Objet : Avis du SDIS 41 concernant le rééquipement d'une centrale photovoltaïque.

Référence : Permis de construire, n° 04128023D0011 en date du 28/06/2023- reçu par le SDIS le 01/08/2023.

Projet de rééquipement de la centrale photovoltaïque de Villefranche-sur-Cher

Éléments complémentaires

Niveau II

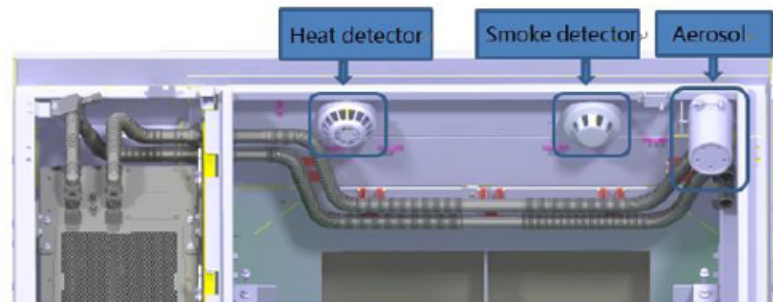
Disposer d'un système de détection incendie connecté à une centrale de surveillance en mesure de passer l'alerte dans des délais compatibles avec le risque. **(Observation n°7)**

- Niveau I : alarme et coupure automatique de la haute tension basée sur des capteur de détection **[Observation 7]** ;
- Niveau II : l'aérosol est libéré pour éteindre l'incendie initial ;
- Niveau III : noyage en eau via « dry pipe » (colonne sèche) **[Observation 8]** **[Observation 12]**
Le container est prévu pour être noyé en cas de feu et présente un évent de surpression pour que l'eau injectée dans le container ne fasse pas augmenter la pression dans l'enceinte ;
- Niveau IV : évent d'explosion, utile uniquement si la situation venait à ne plus être contrôlée.

Niveau III

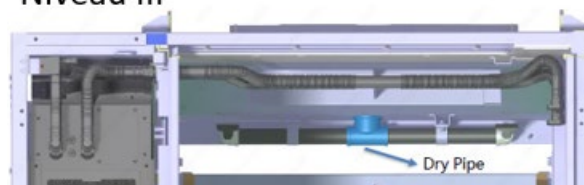
En ce qui concerne les conteneurs de stockage de batteries, ces derniers devront être équipés d'un système de colonne sèche, afin de procéder au noyage des batteries en cas de défaillance du dispositif d'aspersion automatique. La résistance au feu du conteneur devra être compatible avec le système de noyage **(Observation n°8)**

Le noyage sera réalisé de via le camion de pompier qui utilisera la citerne de 120m³ prévue à cet effet avec sa capacité de pompage.

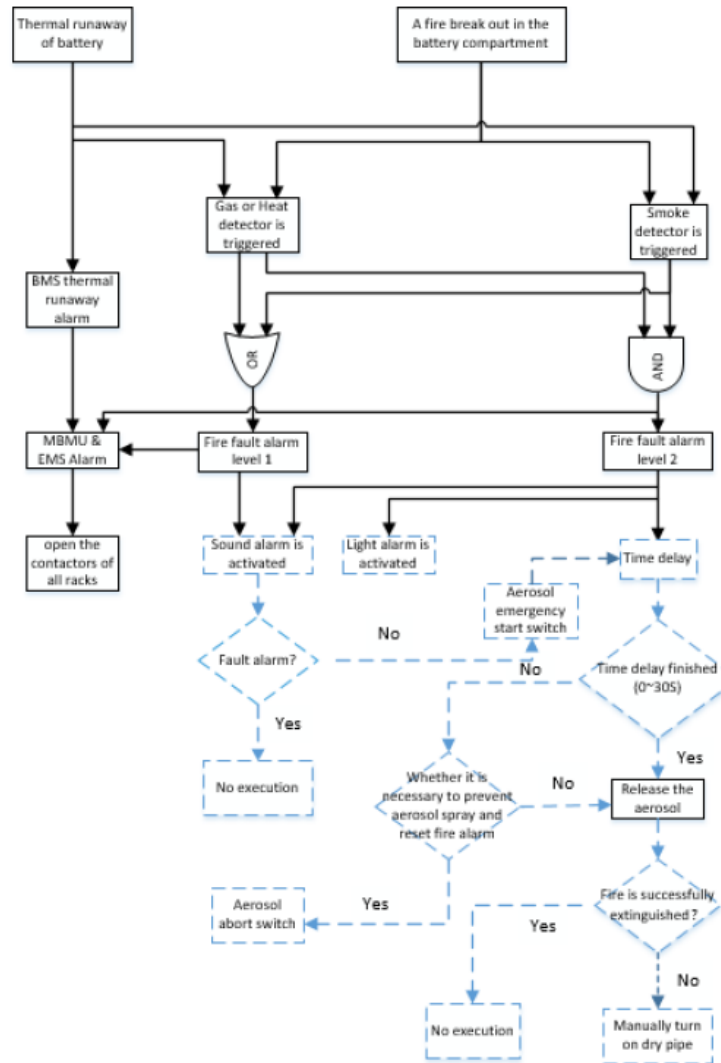
Prendre obligatoirement contact avec le SDIS afin de convenir des techniques d'extinction mises en place. **(Observation n°10)**

Une stratégie de déclenchement des différents niveaux de sécurité sera définie, un exemple est fourni à titre indicatif ci-dessous. Des alarmes sont déclenchées si une élévation de température anormale est détectée sur une cellule, ou si du gaz ou de la chaleur sont détectés (Niveau I). L'aérosol est libéré en cas de présence de gaz/chaleur et de fumée (Niveau II). Le noyage en eau est réalisé si l'étape précédente n'a pas permis d'arrêter l'évènement (Niveau III). L'évent d'explosion s'ouvrira en cas d'explosion de sorte à protéger le personnel (Niveau IV), dans le cas où l'emballement aurait continué malgré les niveaux précédents jusqu'à déclencher une explosion.
